Eindverslag inspraakprocedure

Besluit tot het wijzigen van afval inzamellocaties in Buitenveldert-Oost-Midden (KR02)

10 december 2024

3.2 Geervliet 69, 1082NM-69

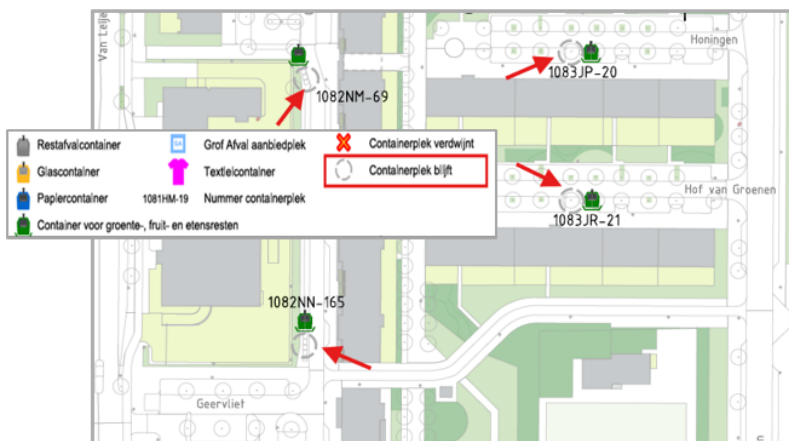
Geen containers te zien op het kaartje op- en rondom Geervliet 69. Containers graag in stand houden.

Op het kaartje zijn de bestaande containerplekken aangegeven met een grijze cirkel. In de legenda onder het kaartje wordt aangegeven wat deze cirkel betekend. De afvalcontainers op en rondom Geervliet worden niet verwijderd maar vervangen. Aan de bestaande containerplekken wordt op een later moment nog een groente-, fruit- en etensresten en tuinafval (GFE/T) toegevoegd.

De zienswijze geeft **geen** aanleiding het ontwerpbesluit te wijzigen.
